現況検査により認められる状況の記録

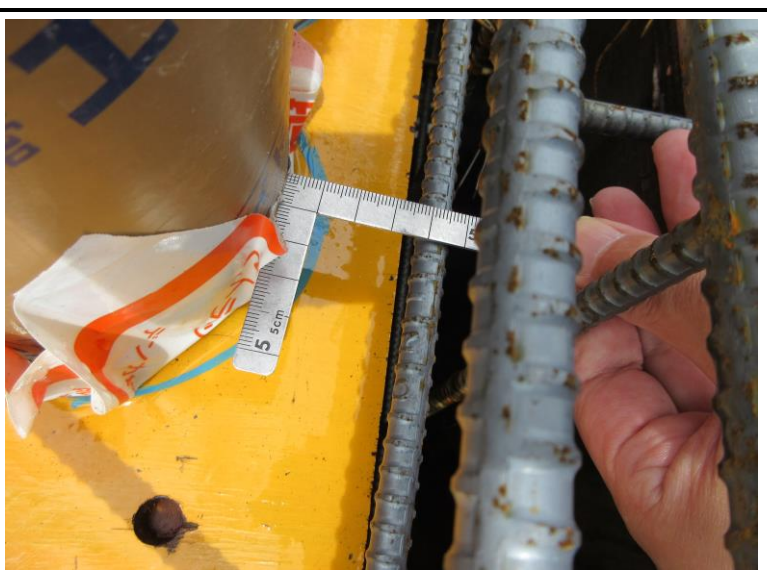
スラブ面 (トイレのPS) のスリーブ貫通部廻りに鉄筋かぶり厚さが不足している箇所があることを指摘。

令和5年6月12日	
NO	82
場所	B棟
部位	床スラブ (S3)
上記指摘に関しては、その場にて是正が行われたことを確認済。

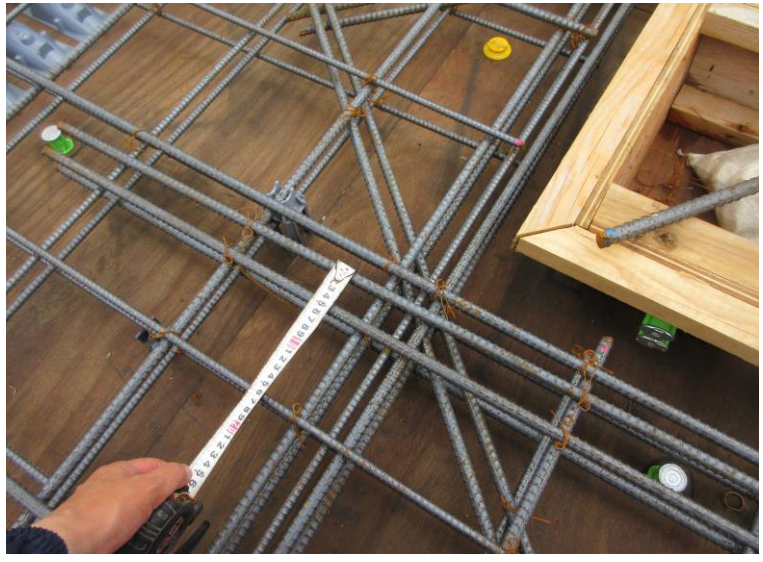
令和5年6月12日	
NO	83
場所	B棟
部位	床スラブ (S3)
スラブ面 (MB内) のスリーブ貫通部廻りに鉄筋かぶり厚さが不足している箇所があることを指摘。

令和5年6月12日	
NO	84
場所	B棟
部位	床スラブ (S3)
上記指摘に関しては、その場にて是正が行われたことを確認済。
